Необходимо отозвать рассмотрение письма от 27.10.23 КУМИ -02-10043 в части внесения сведений о публичных сервитутах:

1 Публичный сервитут объекта электросетевого хозяйства КЛ-0,4 кВ РП-16-опора;РП16-колонны д.58,9,11; РП16-колонны;РП 16-колонна УО,ул.Коммун; РП16-колонна ,ул.Коммун контакт; между опорами ул.Коммунальная.

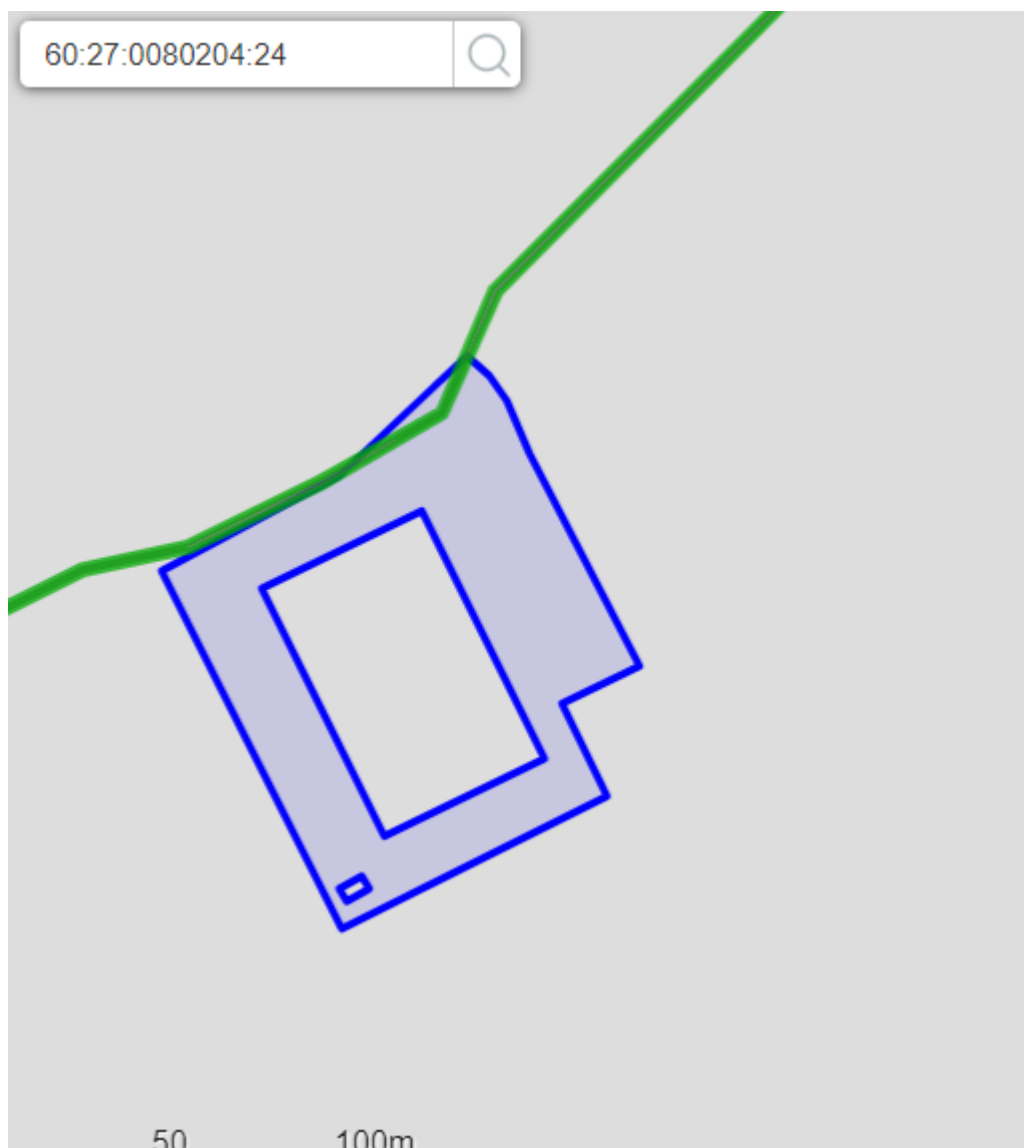
В Постановлении №1544 от 10.08.2023 г.не указан земельный участок с кадастровым номером **60:27:0080204:24** (координатное описание

2. Публичный сервитут объекта электросетевого хозяйства КЛ-0,4 кВ от РП-7 до оп.№1 ВЛИ-0,4 кВ №3

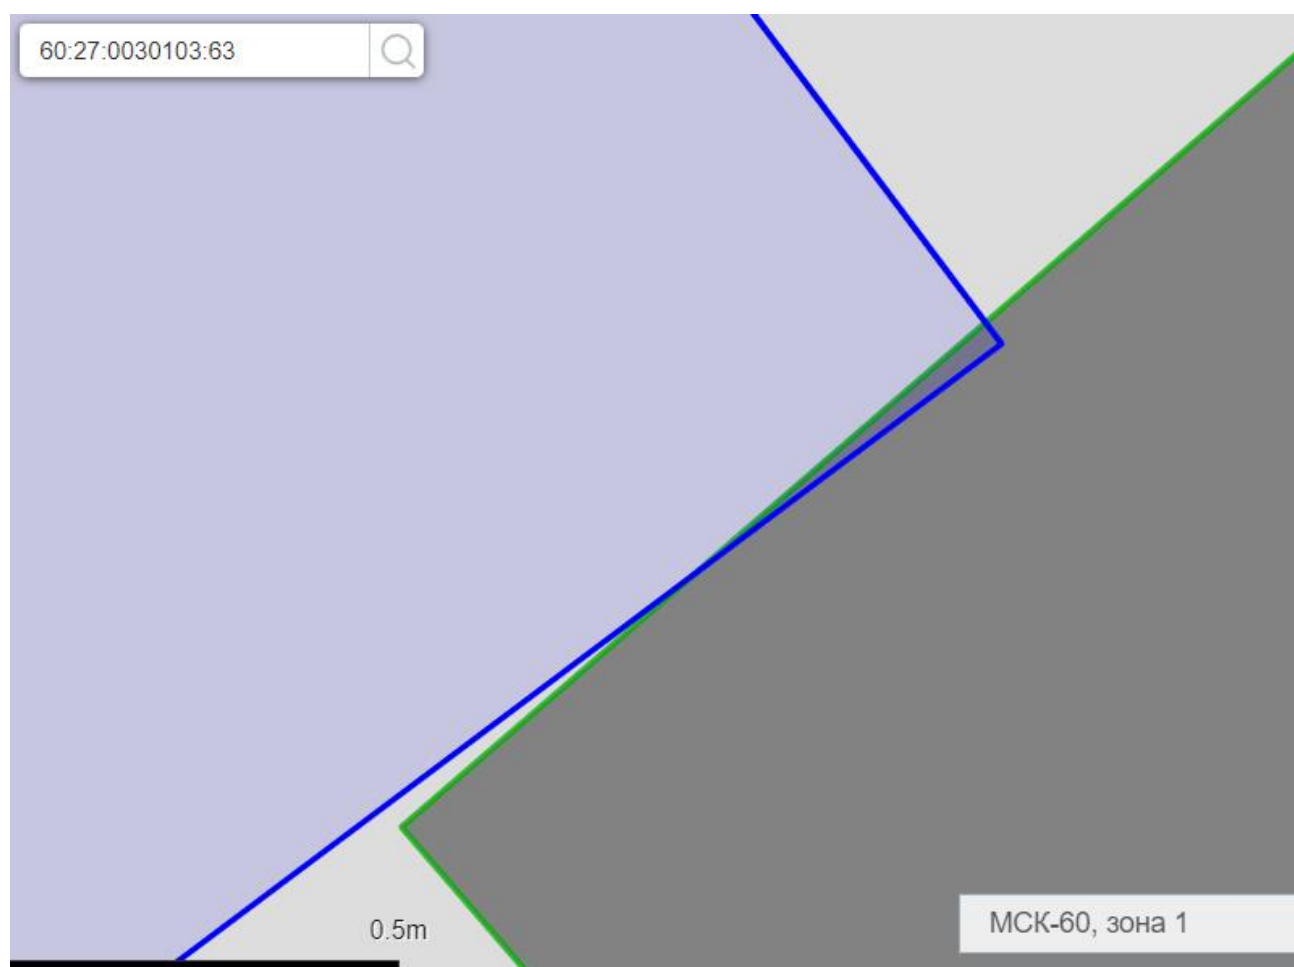
В Постановлении №1609 от 15.08.2023 г.

не указан земельный участок с кадастровым номером **60:27:0030103:63 (ГКУ 2013 года)**
